Č. j.:
MHMP 164463/2025
Sp. zn.:
S-MHMP 113143/2025

Dostavba sportovně-rekreačního areálu Petynka – doplněný záměr

DODATEK č.3

OBJEDNATEL: SNEO a.s., Nad Alejí 1876/2, 162 00 Praha 6	ČÍSLO ZAKÁZKY: -	ČÍSLO VÝTISKU: 05
NÁZEV ZAKÁZKY: DOSTAVBA SPORTOVNĚ REKREAČNÍHO AREÁLU PETYNKA, PRAHA 6	STUPEŇ: DPS	
ČÁST: SO05 - LIKVIDACE DEŠŤOVÝCH VOD	OBJEKT: SO10	
VÝKRES: SCHÉMA RETENČNÍ NÁDRŽE	DATUM: 1/2025	
	MĚŘÍTKO: 1 : 50

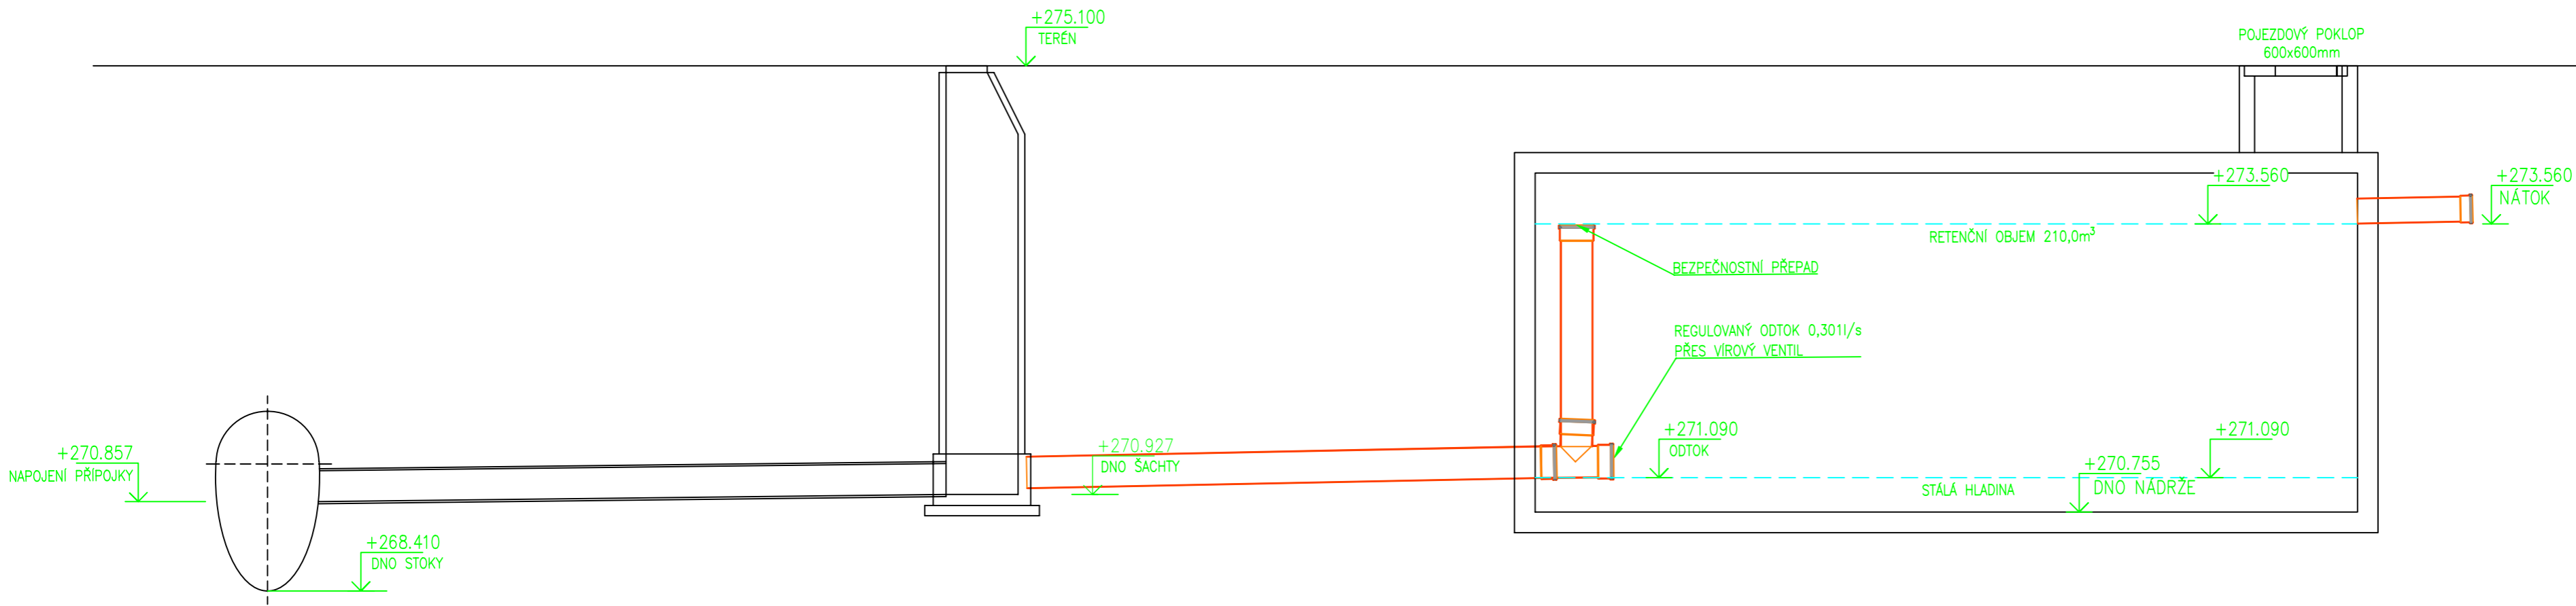
Oprava v souhrnné a technické zprávě B

Dešťová kanalizace:

Střecha nově navrženého objektu bude odvodněna systémem vyhřívaných zaatikových žlabů s vyhřívanými svody. Ležatá část kanalizace bude napojena do systému vnější dešťové kanalizace. Nová svodná dešťová kanalizační potrubí budou vedena v minimálním spádu 1,0%. Dešťové vody z nové střechy budou svedeny do retenční nádrže s předpokládaným regulovaným odtokem do dešťové kanalizace. Do této retenční nádrže budou svedeny i dešťové vody ze stávající střechy objektu původně svedené do vsakovacího tělesa. Území není pro vsakování vhodné – viz posouzení hydrogeologa v příloze. Vzhledem k tomu, že je vsakovací těleso umístěno přímo pod uvažovanou přístavbou, bude těleso odstraněno a stávající dešťové vody budou svedeny do nové retenční nádrže o objemu 169 m³ a dále s vodami z nové přístavby řízeně vypouštěny do dešťové kanalizace před areálem svedené do Brusnice. Do dešťové kanalizace před retencí bude napojeno také odpadní potrubí sloužící k řízenému vypouštění jednotlivých bazénů bazénu. Za retencí bude osazena šachta s regulačním prvkem (např. vírovým ventilem) a havarijním přepadem do jednotné kanalizace. Retenční nádrž bude betonová monolitická.
